Governo do Distrito Federal
Controladoria-Geral do Distrito Federal
Subcontroladoria de Controle Interno

RELATÓRIO DE AUDITORIA
Nº 05/2024 - DACIG/COAUC/SUBCI/CGDF

Unidade: Administração Regional do Recanto das Emas
Processo nº: 00480-00001499/2024-84
Assunto: Auditoria de Conformidade - RA de Recanto das Emas - 2019, 2020 e 2021
Ordem de Serviço: 53/2022-SUBCI/CGDF de 21/03/2022
67/2022-SUBCI/CGDF de 18/04/2022
Nº SAEWEB: 0000022079

Imagem 1: composição do solo da arena de areia

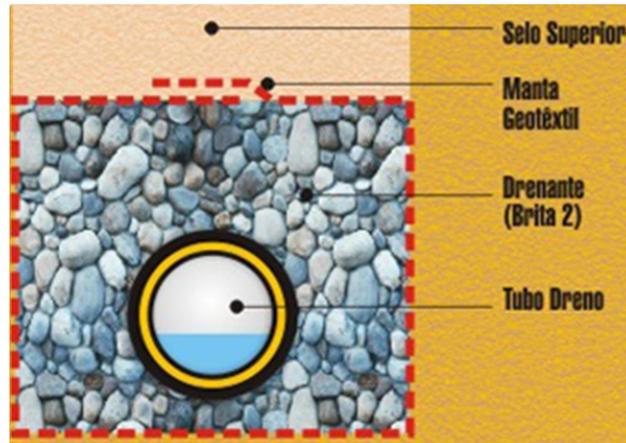
A drenagem da quadra de areia é composta por uma camada de brita nº 2, funcionando com drenante, no centro do material da brita nº 2 coloca-se o tubo dreno francês, com 40cm de profundidade, e logo em seguida, **uma manta geotêxtil (opcional)**, no solo superior vem com a camada de areia fina de 40cm de profundidade. (grifo nosso)

Assim, constata-se que o projeto previu a utilização de areia fina, postes de ferro e a utilização opcional de uma manta geotêxtil. Ainda que opcional, a manta geotêxtil foi prevista na planilha orçamentária.

Imagem 2: No projeto, há a previsão do poste ser metálico (em amarelo).

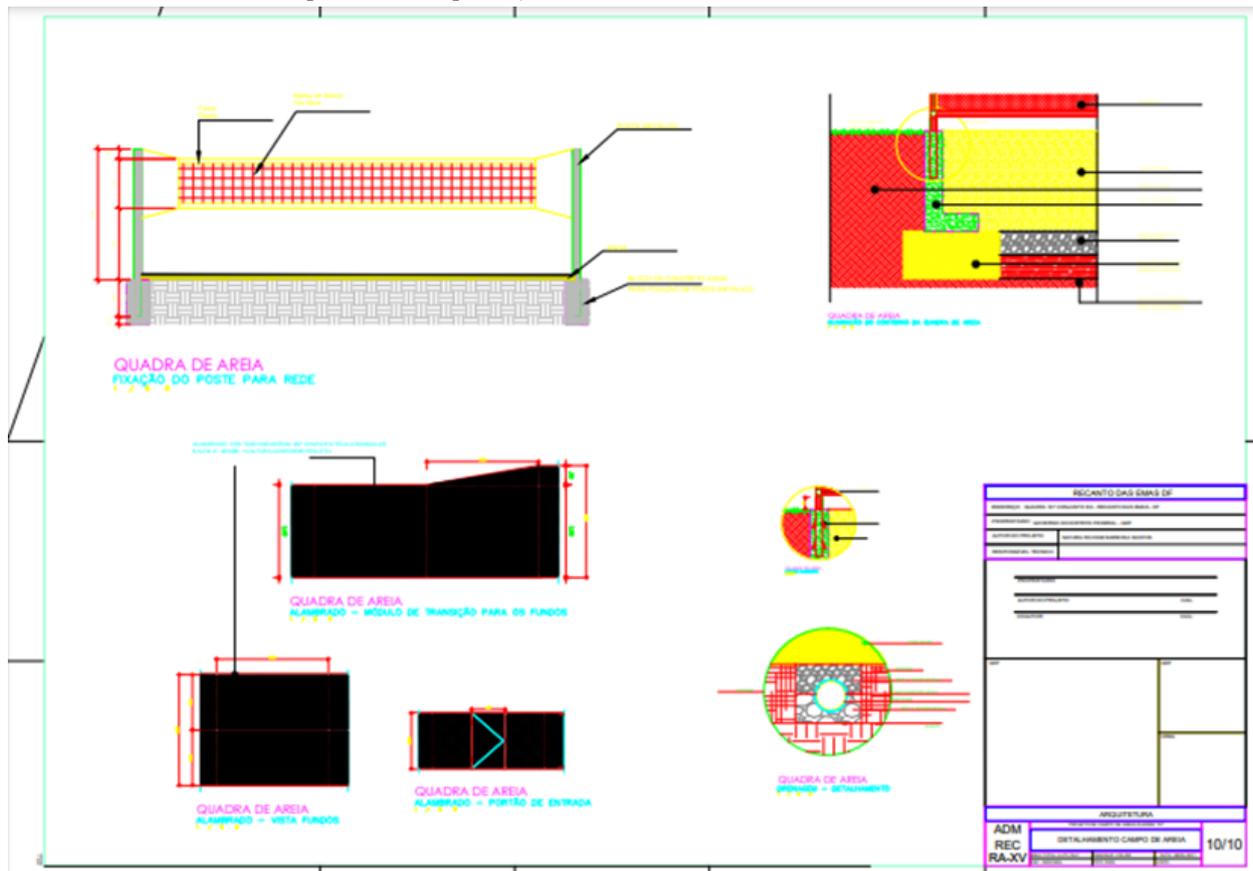
Instalação de postes de ferro, também considerados inadequados para ambientes abertos, com exposição contínua de sol e chuva (Em toda e qualquer arena são utilizados postes de madeira);

Imagem 04 – Campo de Areia com Arquibancada, na Quadra 107, do Recanto das Emas - DF

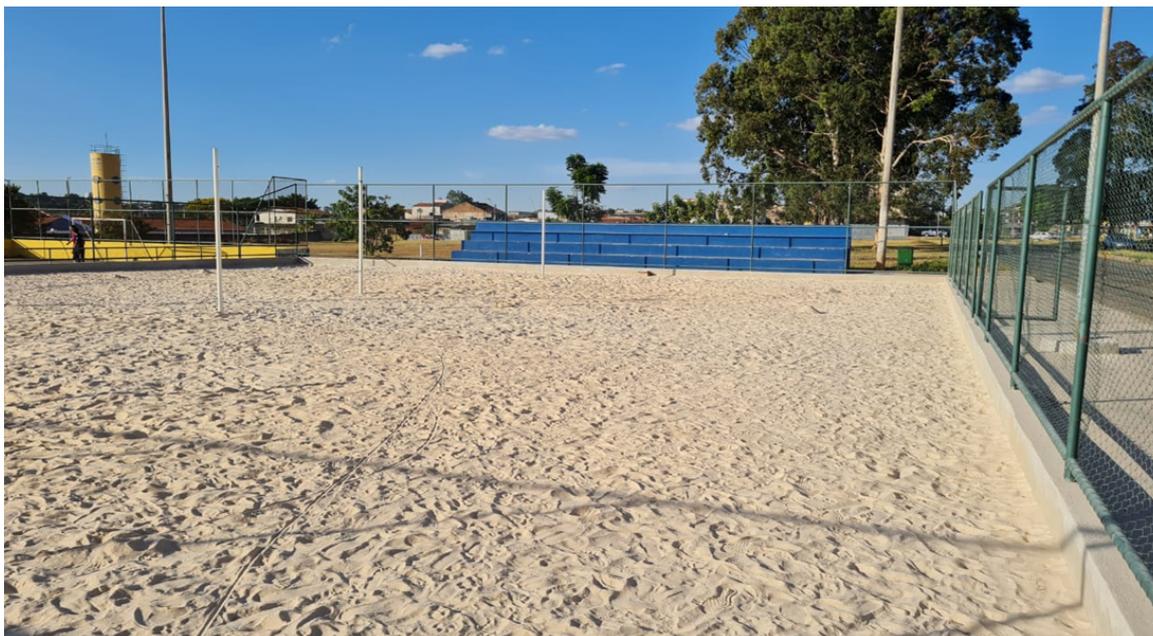
Em visita ao local, a equipe de auditoria pôde constatar que em algumas partes, a areia se encontrava solidificada, com um aspecto mais compacto, conforme imagem abaixo:

Em relação à solidificação do solo, a empresa entende ser um processo natural que ocorre após as chuvas, a areia se compacta, mas em período de seca, de maneira oposta, a areia deve ser soltar. Em ensaio granulométrico laboratorial, o resultado indica que a amostra corresponde a areia média (2,66), estando de acordo com a especificação do quinto e sexto termo aditivo.

R.1) Verificar a espessura da areia depositada na arena de modo a comprovar a utilização da areia lavada fina (contrato original) e da areia lavada média (aditivo) e, havendo divergência, adotar medidas para o ressarcimento do dinheiro gasto a mais.

Imagem 05 – Mistura da areia

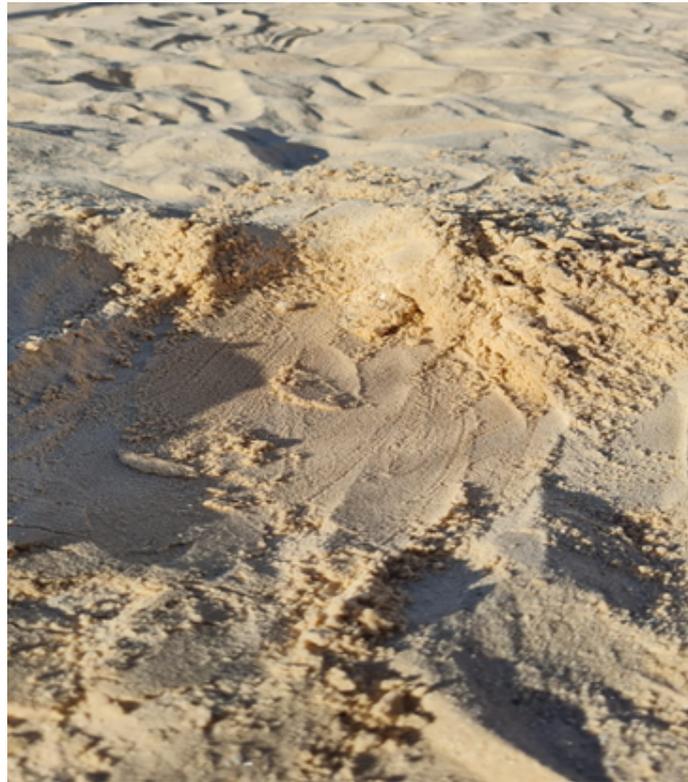
Ainda em análise ao Processo 00145-00000682/2021-67, verifica-se que, segundo informações coletadas em documento da empresa contratada (83809370), não houve uma substituição da AREIA FINA, mas sim a colocação da AREIA MÉDIA sobre aquela, em pontos espalhados na extensão da quadra, em que a AREIA FINA serviu como primeira camada, com espessura de aproximadamente 20 cm, e a AREIA MÉDIA como segunda camada. Segundo a empresa contratada, não há garantia de que os dois tipos de areia se misturem ao longo do tempo, devido a diversos fatores.
